# 女川原子力発電所2号炉の 特重施設の設置等に関する審査概要

令和5年8月30日

原子力規制庁

## 1－3. 審査結果：特重施設を構成する設備の設計及び体制（2／3）

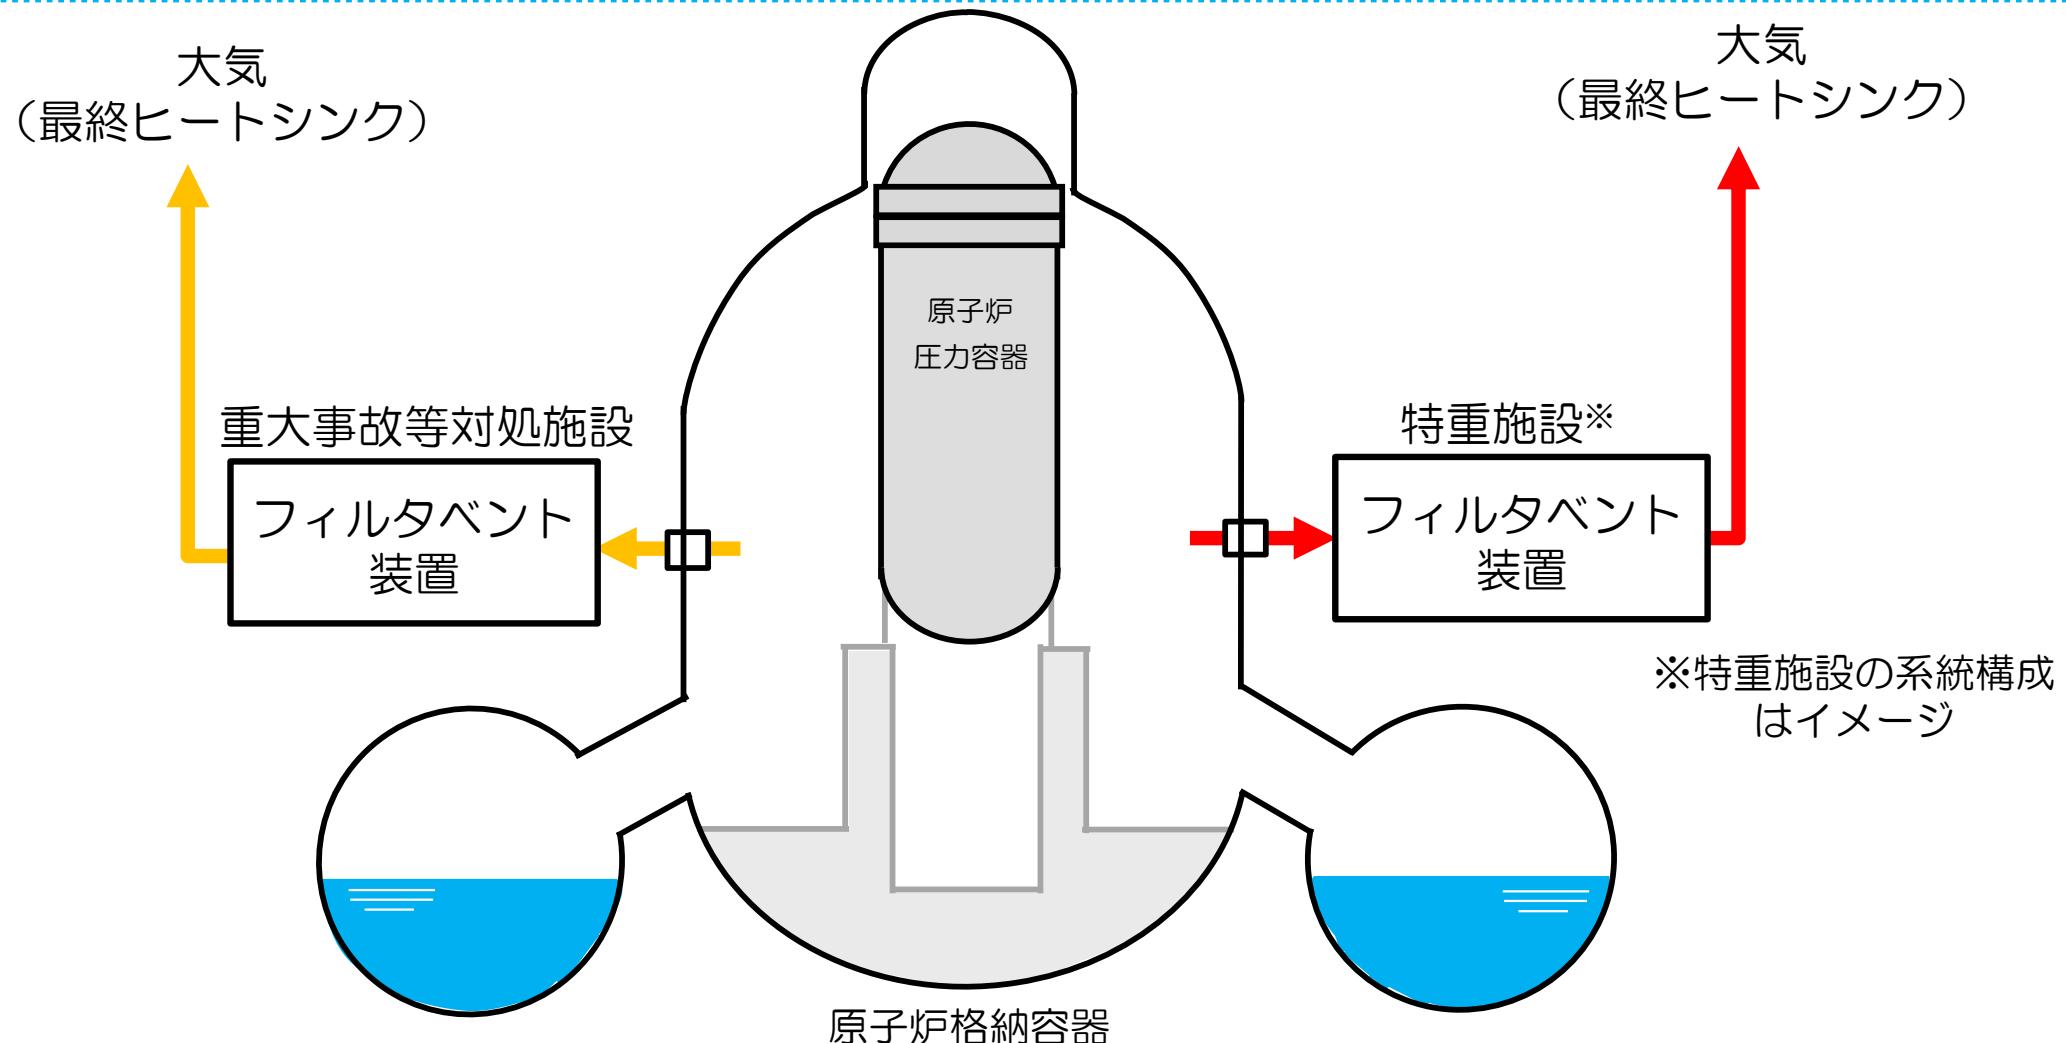
原子炉減圧操作設備

① 原子炉冷却材圧力バウンダリの減圧操作機能

② 炉内の溶融炉心の冷却機能  
③ 原子炉格納容器下部に落下した溶融炉心の冷却機能  
④ 原子炉格納容器内の冷却・減圧・放射性物質低減機能

⑤ 原子炉格納容器の過圧破損防止機能  
⑥ 水素爆発による原子炉格納容器の破損防止機能

⑦ サポート機能

## 2-2. 審査結果

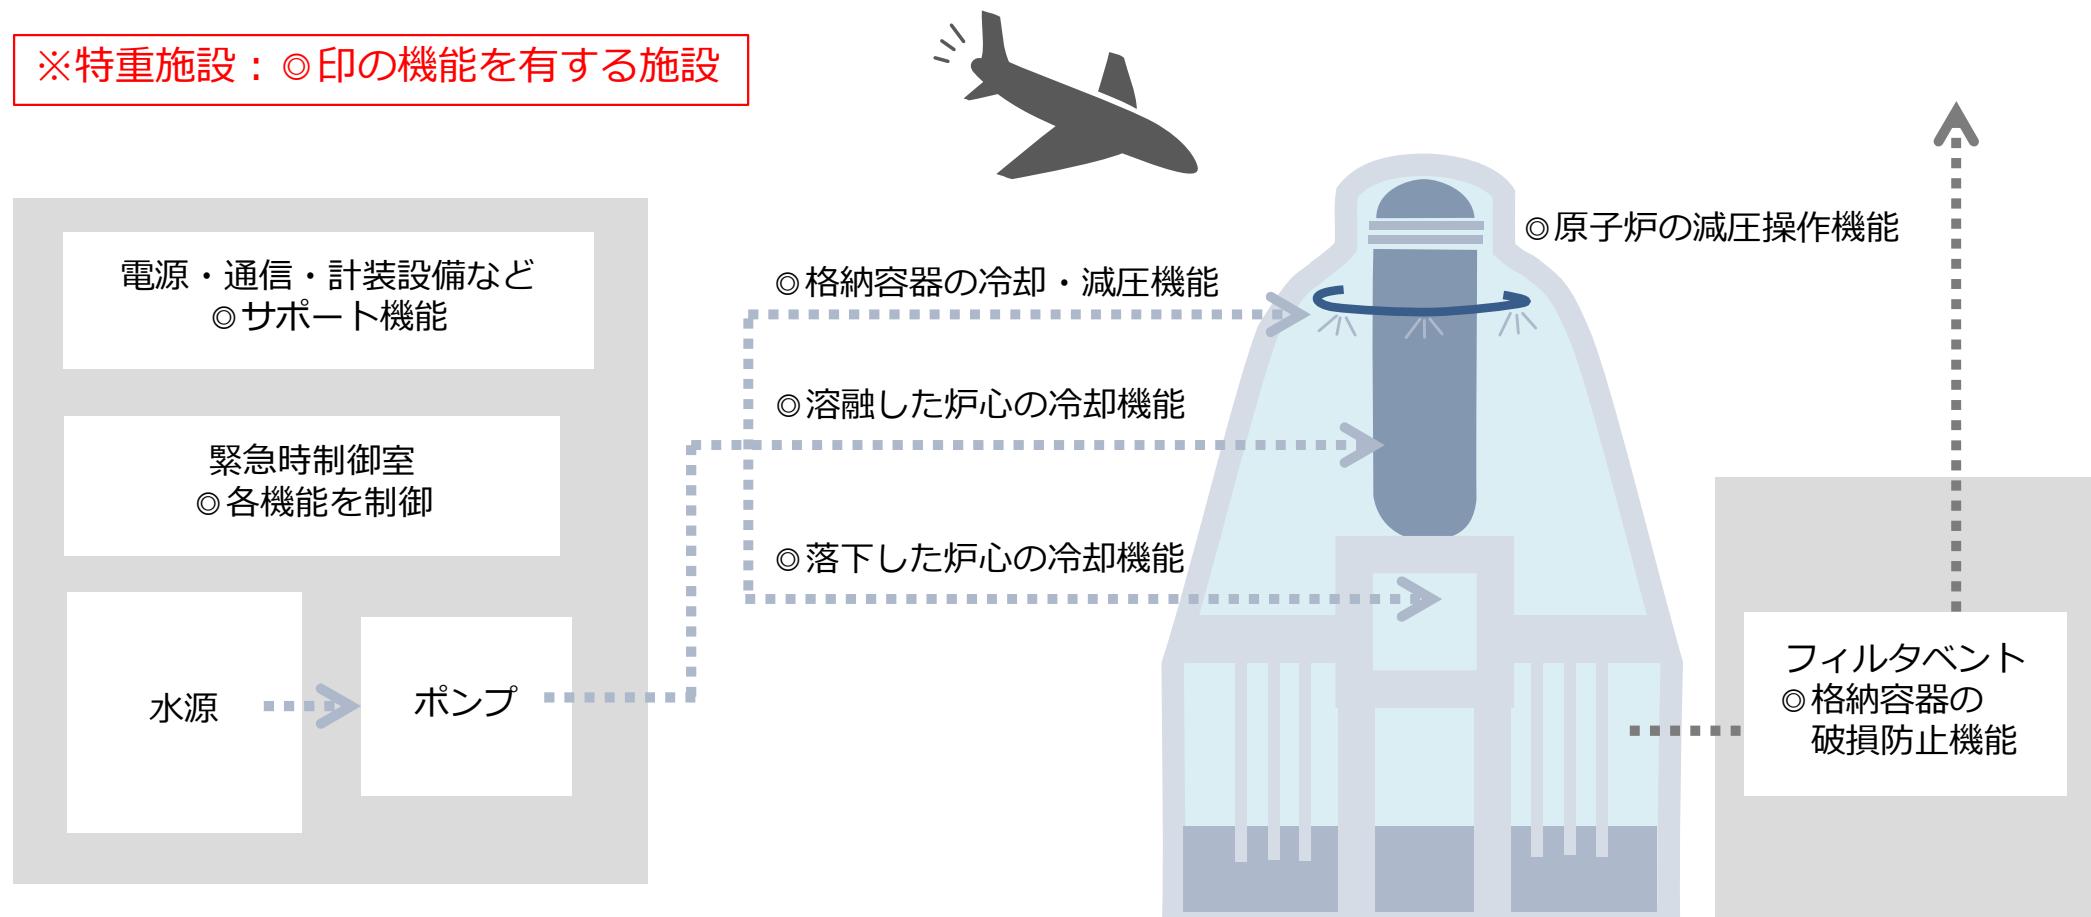
炉心が損傷していない場合に最終ヒートシンクへ熱を輸送するための設備である耐圧強化ベント系は、原子炉格納容器フィルタベント系が機能を喪失した場合の代替手段と位置付けられており、第48条等の要求事項は、原子炉格納容器フィルタベント系により満足されていることから、耐圧強化ベント系を廃止しても、第48条等の適合性には影響しないことを確認した。
